INFORME DE HITO DE CONTROL N° 078-2024-OCI/5297-SCC

"MEJORAMIENTO Y AMPLIACIÓN DE LOS SERVICIOS DE SALUD DEL HOSPITAL QUILLABAMBA, DISTRITO SANTA ANA, PROVINCIA LA CONVENCIÓN Y DEPARTAMENTO DE CUSCO"

HITO DE CONTROL N° 5
APROBACIÓN DEL EXPEDIENTE TÉCNICO DEL NUEVO SALDO DE OBRA

Imagen n.° 35
Codificación de actividades identificadas en planos del sistema de desagüe y ventilación

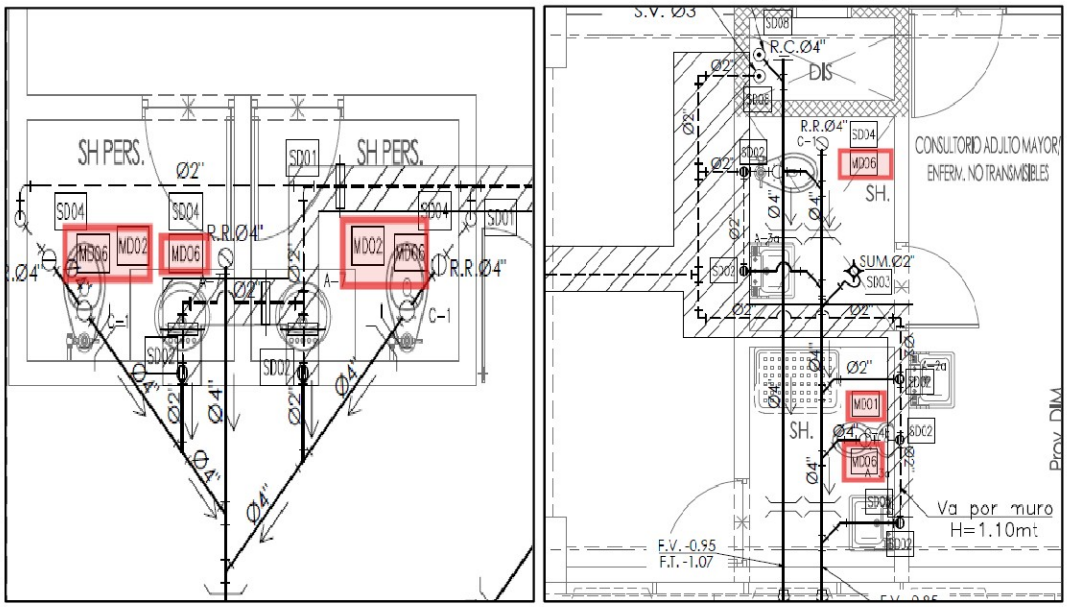
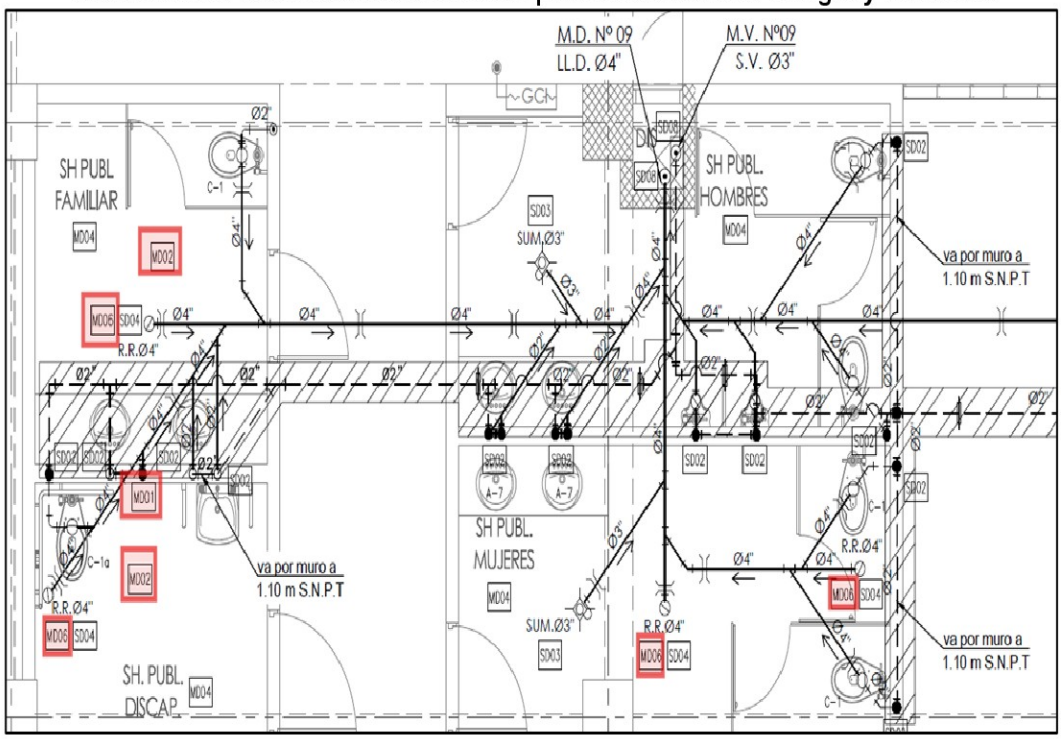
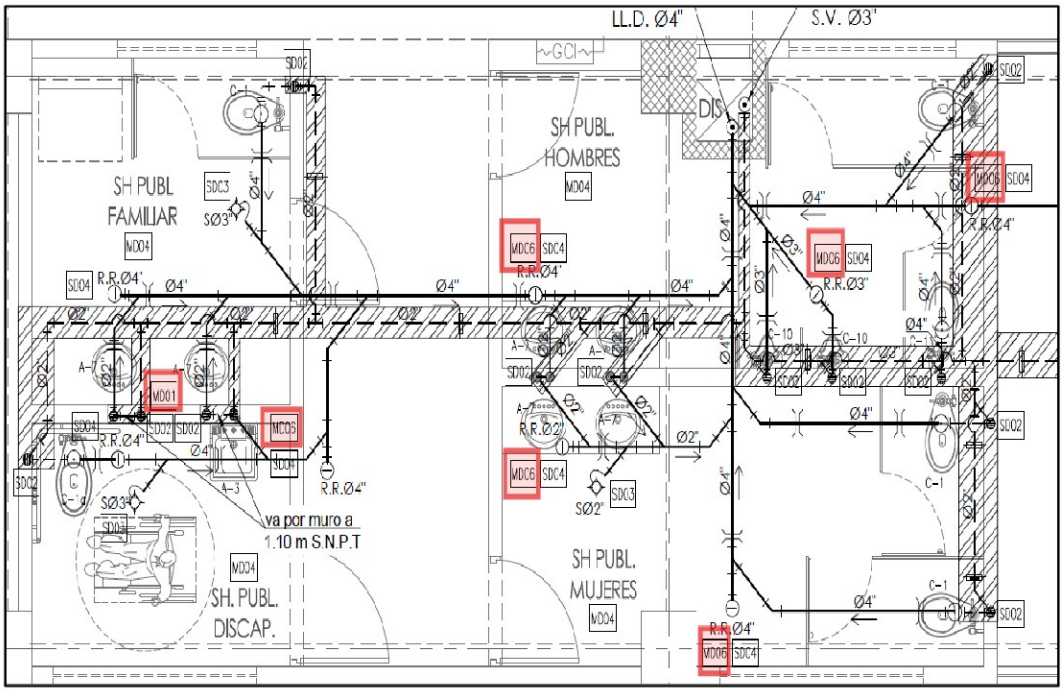
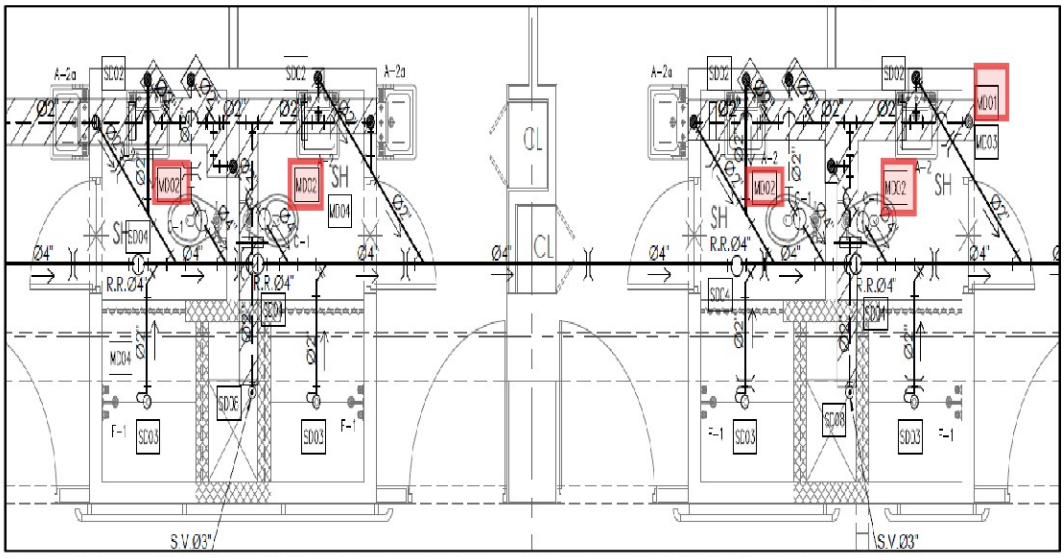
En el volumen n.° 13 del entregable final aprobado, se identificó en el plano del sistema de desagüe y ventilación, que indican determinadas actividades que se deberán realizar en la ejecución del saldo de obra como parte de las mejoras, tal como se muestran en las siguientes imágenes:

En la imagen n.° 34, se describen actividades que deberán ejecutarse en las mejoras propuestas, las cuales se detallan en los planos del sistema de desagüe y ventilación (imágenes n.° 35 a la n.° 38), y que se deberán ejecutar; asimismo revisando el presupuesto y especificaciones técnicas, se precisa que dichas actividades resaltadas (en la imagen n.° 34), no han sido consideras en el entregable final aprobado del expediente técnico, siendo estas actividades necesarios que no están costeadas ni detalladas en las especificaciones técnicas, más aun considerando que son varios puntos, lo cual, al igual que en las partidas de agua generaría controversias durante su ejecución.
